Prüfbericht 2011 H

nach DIN 1076

Bauwerksname **Pipinstraße**
Teilbauwerksname **Treppenaufgang Lichhof**
Kreis
Ort **Innenstadt / Altstadt-Süd**
Bauwerksrichtung
Bauwerksart **Treppe**
Tragfähigkeit
Baujahr **1988**

Prüfrichtung **Von unten nach oben**
Prüfer **Schwarz**
Prüfung vom **30.03.2011** bis **30.06.2011**

ZERFALLENE STOßFUGE

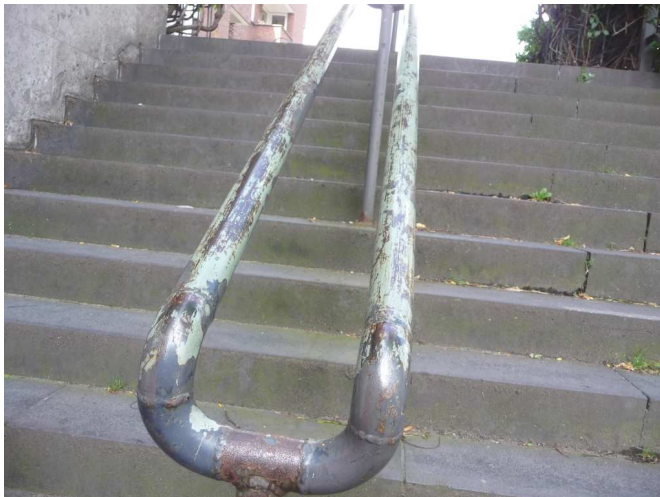
- [3] Treppenstufe, Fugenfüllung, stellenweise, zerfallen, gesamtes Bauteil, längs durchgehend, quer durchgehend 0 0 2
